BULLETIN DE SERVICE

Excel Dryer, Inc.

Date d'émission : 24 janvier 2019

MODÈLES DE SÈCHE-MAINS	NUMÉROS DE SÉRIE SUSCEPTIBLES D'ÊTRE CONCERNÉS	PÉRIODE
SHDLPB1W, SHDLPB2W SHDLPB8W	STL05828 – STL28654 et uniquement pour les modèles de sèche-mains listés	18/05/09 – 01/11/18

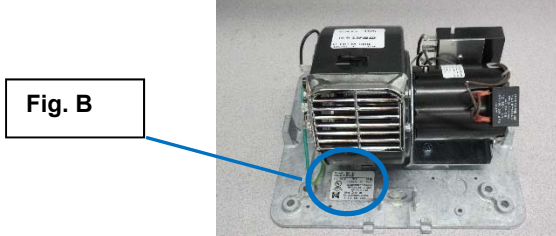
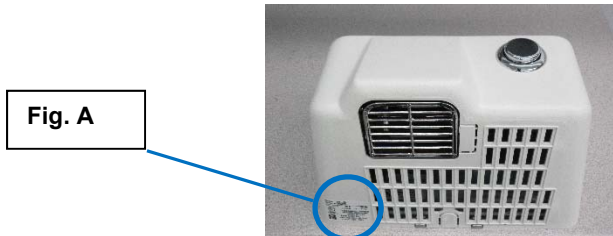
Tout d'abord, vérifier que le modèle du sèche-mains fait partie des modèles concernés. Ensuite, trouver le numéro de série du sèche-mains. Il se trouve en bas du côté gauche inférieur du couvercle extérieur (Fig. A). S'il n'est pas lisible, il se trouve également à l'intérieur du sèche-mains comme illustré dans la Fig. B. Si le numéro de série ne fait pas partie de ceux indiqués ci-dessus, aucune autre action n'est nécessaire.

Fig. C – PROBLÈME DE SERVICE

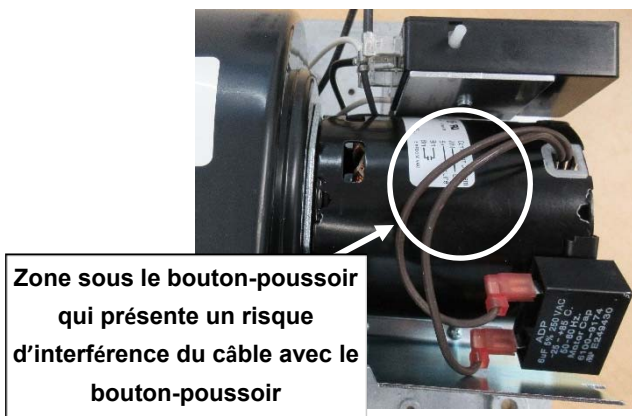
Un câble allant au condensateur de démarrage du moteur est peut-être mal acheminé. Avec le temps, la pièce mobile du bouton poussoir du couvercle pourrait entrer en contact avec le câble du moteur, provoquant l'usure de l'isolation du câble et exposant le câble nu.

Si le numéro de série se trouve parmi ceux listés comme pouvant être concernés, inspecter l'acheminement des câbles. Si le câble est comme illustré à la Fig. C et si l'isolation est intacte, faire passer le câble du moteur en dehors de la zone de dégagement encerclée et le maintenir en place avec une attache autobloquante homologuée UL comme illustré à la Fig. D. Cela empêchera toute interférence du câble avec le bouton-poussoir et annulera tout danger électrique possible. Remplir ensuite les informations demandées au verso.

Zone sous le bouton-poussoir qui présente un risque d'interférence du câble avec le bouton-poussoir

Fig. D – MODIFICATION REQUISE

Zone sous le bouton-poussoir maintenant libre de tout câble

Câble déplacé et sécurisé avec attache autobloquante à travers l'orifice du moteur
